SERVICE INFO – INA 0097

Αλλαγή στις τροχαλίες μερικών τεντωτήρων για τον ιμάντα των παρελκομένων.

Μοντέλο: Audi, Ford, Renault
Trucks, Seat, Škoda, VW

Εικόνα 1: Λεπτομερής όψη των τροχαλιών με τον προηγούμενο σχεδιασμό (αριστερά) και τον καινούριο σχεδιασμό (δεξιά)

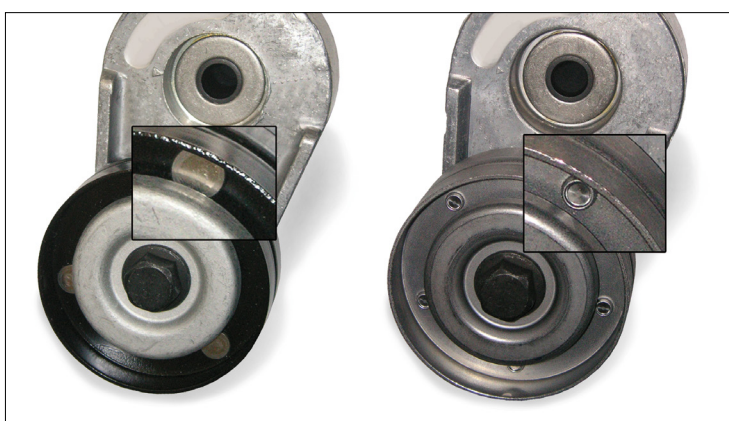
Όπως φαίνεται στην εικόνα 1, οι διαφορές είναι η επικάλυψη (πρηγούμενη μαύρη, τώρα γκρι μεταλλική) και η ένωση μεταξύ των δύο μερών της τροχαλίας (προηγούμενως με περτσίνι, τώρα πρεσσοαρισμένη).

Κατά τη μεταβατική περίοδο, μπορεί να διατίθενται και οι δύο τύποι. Και οι δύο εκδόσεις πληρούν τις τεχνικές προδιαγραφές και μπορούν να χρησιμοποιηθούν χωρίς περιορισμούς για τα αυτοκίνητα που αναφέρονται στους καταλόγους.
